東日本電信電話株式会社及び西日本電信電話株式会社の
 指定電気通信設備に関する接続約款の変更の認可
 ～ 通信路設定伝送機能の品目追加（エコノミークラス6 Mb / s）～
 についての意見及びその考え方（案）

1. エコノミータイプ6Mb/sの設備構成図

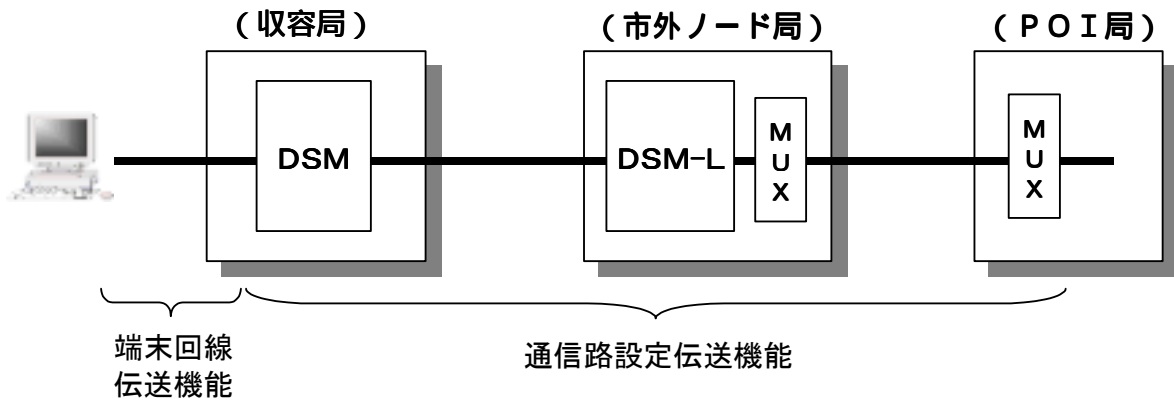
<p>意見4 使用している装置や設備構成を明らかにすべき。</p>	<p>考え方4</p>
<p>4 算定根拠においては「SLM」、「SLM~CNE」、「CNE」、「CNE~POI」と区分けされております。一方、「料金の設定」においてはDSMの収容形態を考慮した回線数においては、</p>	<p>本機能ではSLM(Subscriber Loop multiplexing Module: 専用加入者線装置モジュール)、CNE(Circuit Node Equipment: 専用線ノード装置)</p>

<p>「SLM」の收容回線数に「DSM」、「CNE」の收容回線数に「DSM-L」を適用しているように見受けられ、実際に使われている装置や設備構成が不明確です。設備構成は料金の算定根拠を精査する上でも必要であると考えますので本機能で使用している装置や設備構成の公開を要望します。 (KDDI)</p> <p>5 実際費用方式による通信路設定伝送機能の伝送路部分(SLM-CNE、CNE-CNE、CNE-POI)において、そのコストの算定には、大容量伝送技術の利用による設備効率の向上が反映されたものと理解します。 この場合、SLMあるいはCNE等の当該設備についても、新規開発が行われたものと思われませんが、今回申請された通信路設定伝送機能の設備構成の詳細と、構成する各機能の内容に関する情報を開示していただくことを要望します。 (テレサ協)</p>	<p>等に替えて、DSM(Dedicated Service handling Module: 専用統合装置(多重化機能、クロスコネク機能)を有する加入者線を收容する装置)、DSM-L(Dedicated Service handling Module-Large type: 大容量専用統合装置(多重化機能、クロスコネク機能)を有する方路設定を行う装置)が用いられている(別紙参照)。</p>
<p>意見5 本機能だけを分離して料金設定する理由を明らかにすべき。</p>	<p>考え方5</p>
<p>6 別添(略)の比較表に示す通り、今回の申請分「エコノミークラス6Mb/s」のコスト算定根拠の数字を単独区分として比較表に入れましたが、エコノミークラス6Mb/sだけを分離して料金設定の一分とするのは多分に無理があると思いますので、詳細な理由を説明いただくことを要望します。 (理由) 既存分の他のサービス品目と同じ区分の料金設定とせずに、エコノミークラス6Mb/sだけを別の料金設定区分として取り扱った場合、今回申請のコスト算定の数字は大きな矛盾を抱えることとなります。 なぜなら、SLMの回線数(回線(実数))の31,717は、大きすぎるからであります。前述「網使用料算定根拠」によれば、高速デジタル伝送・高速品目(エコノミークラスを除く)の契約本数は、光を使用する192Kから6Mb/sまでの品目合計で、30,097本であり、3Mb/s以上の本数はわずか2,557本であります。 また、CNEの回線数(回線(64Kb/s))の62,631本についても、本来ならば、この数字はSLMの回線数31,717に対して、速度換算係数88を乗じた2,791,096に近い数字になるはずと考えられるからです。 仮にDA-6000も同じ料金設定の区分に含む場合に、これのアンバンドル経由回数を考慮に入れたとしても、今回申請の数字については理解が困難でありますので、合理的な理由説明と当該情報の開示をお願いするものです。 また、他のサービス品目と合算して料金設定の区分として取り扱うとの考えであるのであれば、その理由と明細を開示いただき、不明点の解消を図ることが必要であります。 (テレサ協)</p>	<p>例えば算定根拠に現れているDSM收容の回線数31,717は、本機能に係るものだけでなく、平成11年度に一般専用・高速デジタル伝送サービス全体で用いられた全てのDSM收容の回線数であり、これらを用いて本件1品目の接続料を今回算定することに特に問題があるとは考えられない。</p>

- ・DSM(Dedicated Service handling Module) :専用統合装置(加入者線を収容する装置)
- ・DSM-L(Dedicated Service handling Module-Large type):大容量専用統合装置(方路設定を行う装置)
